# BOMEN NOTITIE

Onderwerp: Beoordeling knelpunten i.v.m. reconstructie  
Huizerstraatweg, Naarden (BOR gronden project)  
Project: B13648, Beoordeling gevolgen toegang  
plangebied  
Datum: 08-01-2024

### Uitsnede ontwerp

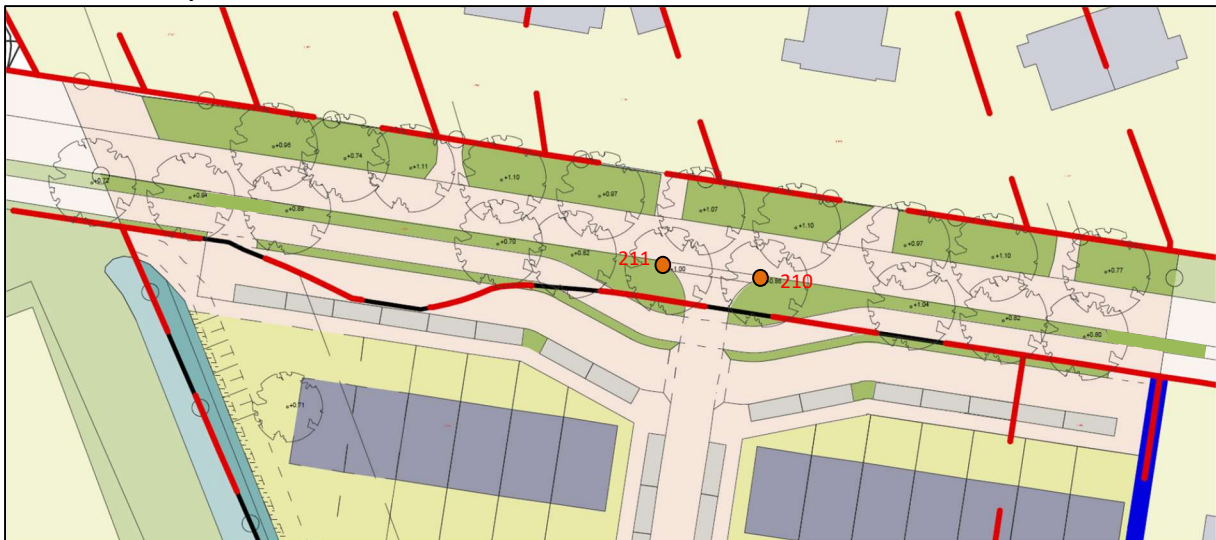
Binnen de invloedssfeer van deze twee bomen is een nieuwe inrit gepland. Uit het ontwerp blijkt onder meer dat nrs. 210 en 211 niet behouden kunnen blijven. De groeiplaats gaat grotendeels verloren door de aanleg van de inrit naar de toekomstige woonwijk. Wel ontstaat hier in de nieuwe situatie een bredere berm waarin nieuwe lindes (wat verder van de weg af) geplant kunnen worden ter compensatie. De aanleg van goede groeiplaatsen met de nodige voorzieningen is daarbij van belang om een afdoende duurzame situatie te kunnen realiseren waarin dergelijke eerste grootte bomen zich kunnen ontwikkelen.

<b>Numer/soort</b>	210 en 211 linde	
<b>Stamdiameters</b>	Resp. 42 en 55 cm	
<b>Conditie/ vitaliteit</b>	Matig	
<b>Kwaliteit</b>	Er is sprake van stagnatie. Boom 210 is onderstandig, onevenwichtig en terugstervende. De bomen zijn in het verleden gekandelaberd.	
		<p><i>Vrij slecht groeiende bomen. De groeiplaatsen van de lindes aan de noordzijde van de weg vormen minder beperkingen voor een normale ontwikkeling.</i></p>
<b>Toekomst-verwachting</b>	Verminderd (5-10 jaar)	
<b>Opmerkingen groeiplaats</b>	De groeiplaats van deze bomen is zowel boven- als ondergronds onvoldoende.	
<b>Aard- en gevolgen project</b>	De aanleg van een inrit is gepland tot en met een deel van de stam.	
<b>Conclusie/advies</b>	Vellen en herplant twee bomen met plantmaat 16-18 in een geschikt te maken, voldoende ruime groeiplaats.
